LuK Service Info

Part Nr. 628 3178 00 — 280/280 KGS6

Manufacturer: JOHN DEERE

Model: 5000 Series/Série

LuK 628 3178 00

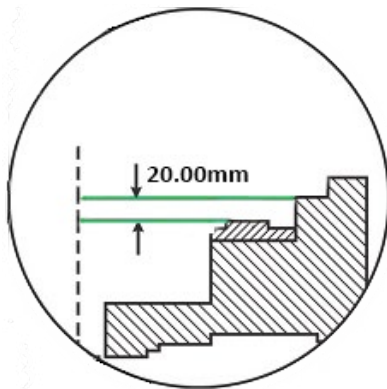
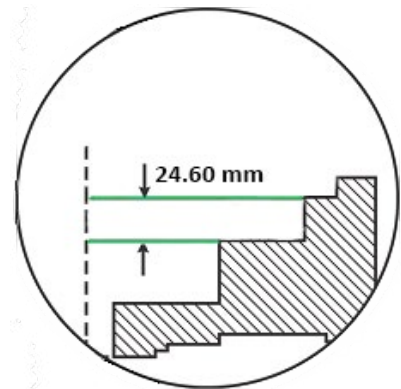
When replacing OMG clutch with LuK kit 628 3178 00, ensure flywheel pot depth is 24.6mm. Where OMG clutch was first fitment. Please see illustrations below.

The LuK clutch uses a shorter PTO bearing collar than the OMG clutch. LuK clutches must be installed with the correct PTO bearing collar which is supplied as part of the PTO bearing assembly, Double clutches 500 0673 10
